改善箇所説明図

不具合の内容

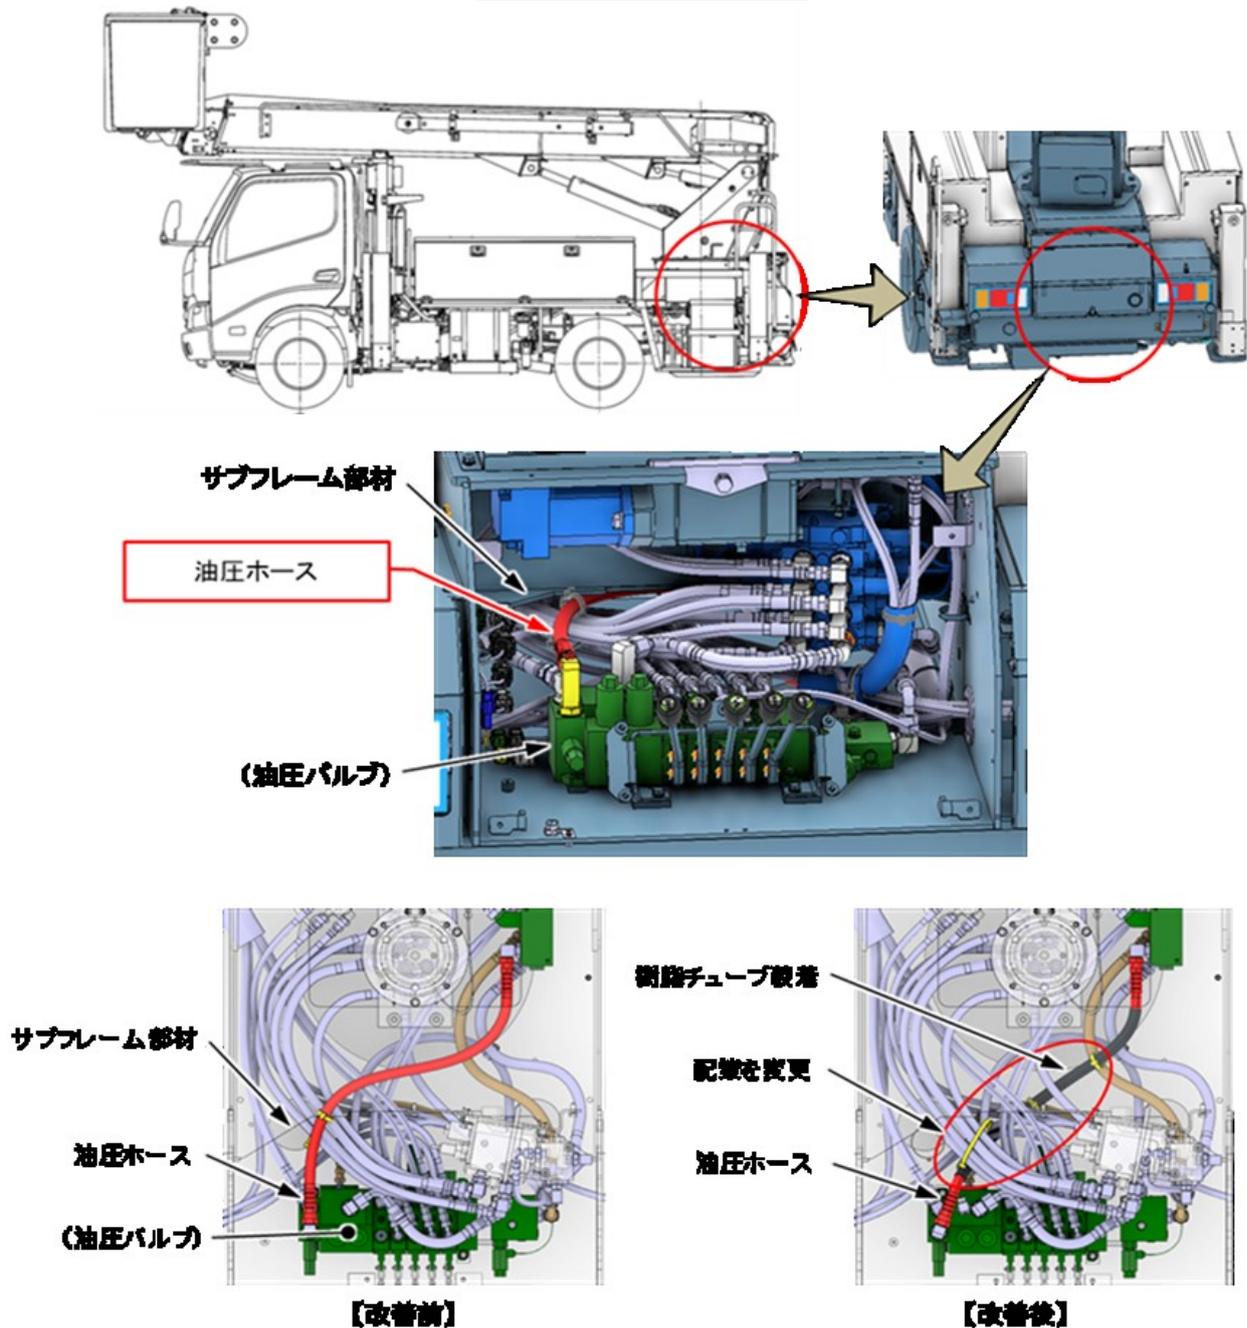
高所作業車において、配策指示が不適切なため、高所作業装置用油圧ホースがサブフレーム部材の端部と干渉しているものがある。そのため、干渉部で油圧ホースの外皮が擦れて損傷し、最悪の場合作動油が漏れ出して他の交通を妨げるおそれがある。

全車両、油圧ホースの配策を変更するとともに、外皮保護用の樹脂チューブを装着する。なお、油圧ホースの外皮に損傷が認められる場合は、油圧ホースを新品に交換する。

注: は配策を変更し、損傷時は新品に交換する部品を示す。
